大型トラック 前照灯（フロントシャシ入出力モジュール）のリコールについて

（届出日：令和7年11月18日、作業開始日：令和7年11月19日）

リコール番号 5737

改善箇所説明図

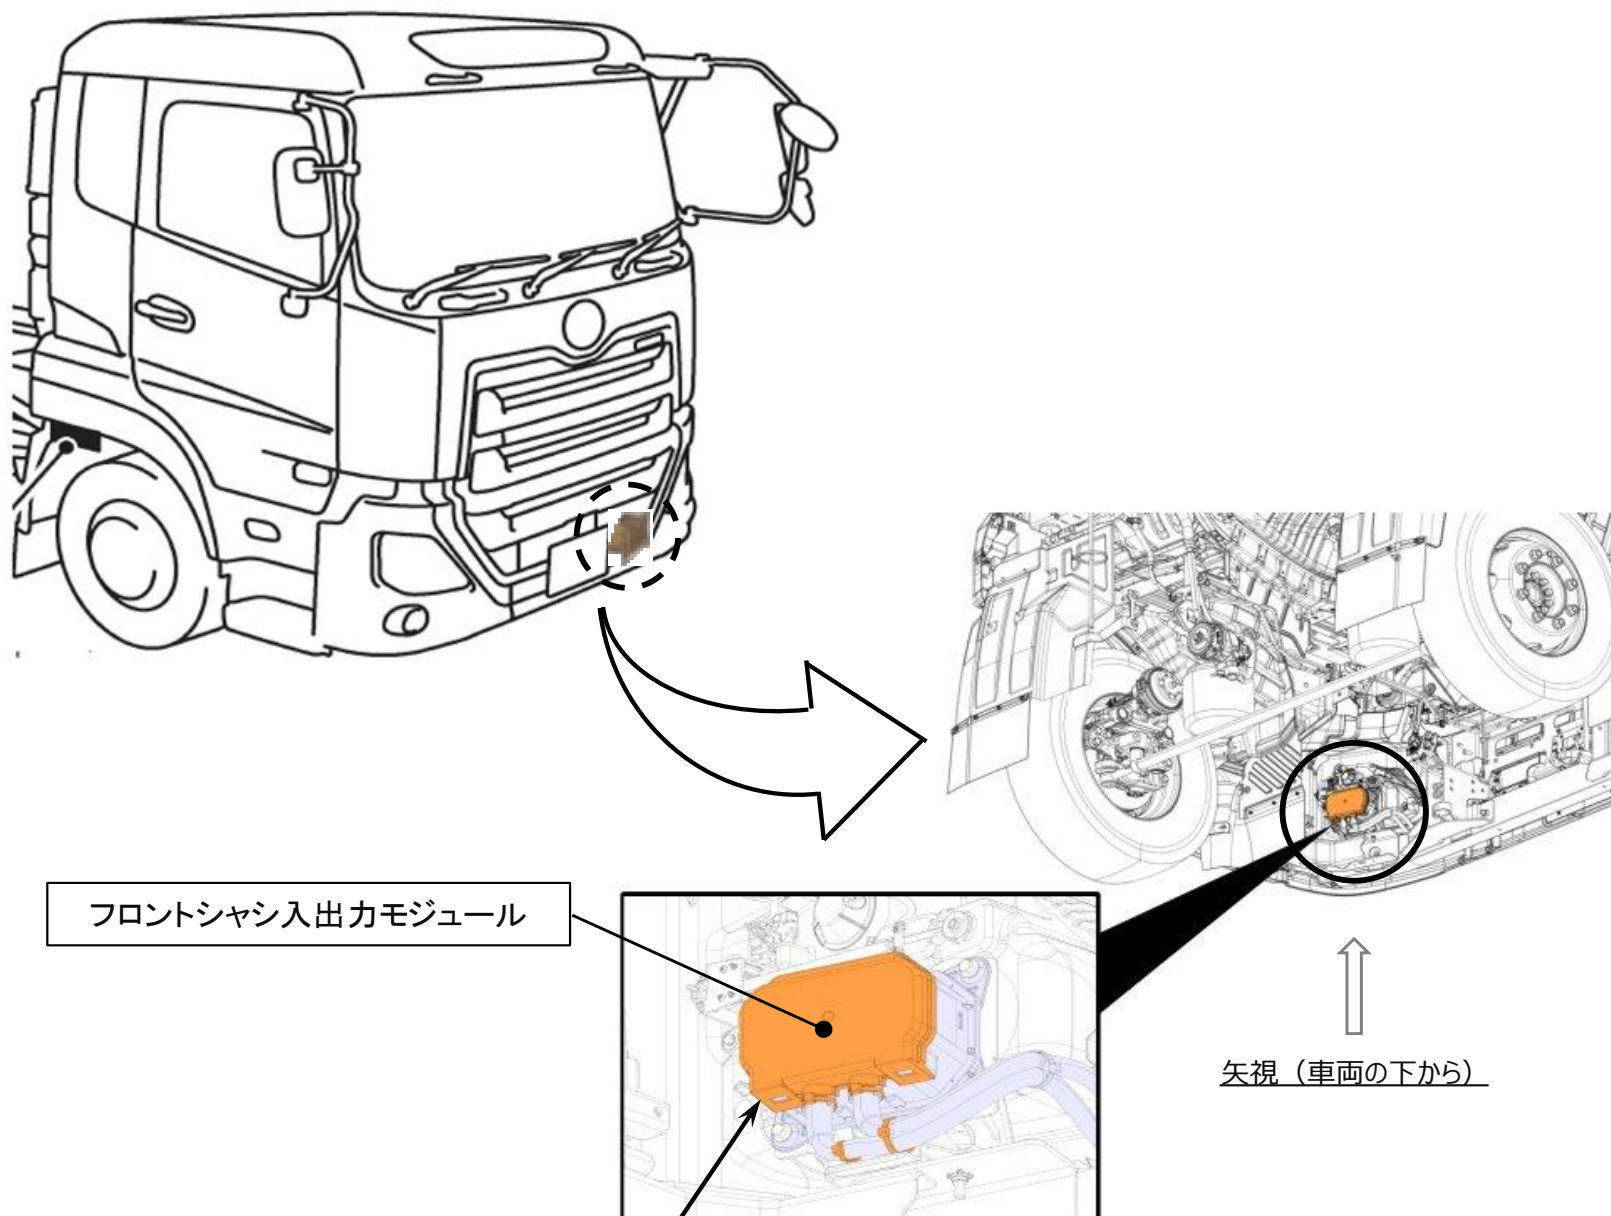
基準不適合発生箇所

修理でフロントシャシ入出力モジュールの旧型から現行型に交換する際のプログラム書き込み指示が不適切なため、前照灯の自動点灯機能に関するソフトウェアが最新版に更新されていない。そのため、IG電源オン時に当該モジュール内の演算処理状況によってはメモリ容量が不足することがあり、メモリ容量が不足し演算処理ができなくなった場合、自動点灯・消灯機能が非常用モードになり、照度に関係なくすれ違い用前照灯が常時点灯状態となり、保安基準に適合しなくなるおそれがある。

改善措置の内容

全車両、メモリ容量の使用領域を増やすためにフロントシャシ入出力モジュールのプログラムを最新版に書き換える。

識別：作業完了車には、フロントハッチ内車両諸元プレートの下左端に青色ペイントを塗布する。
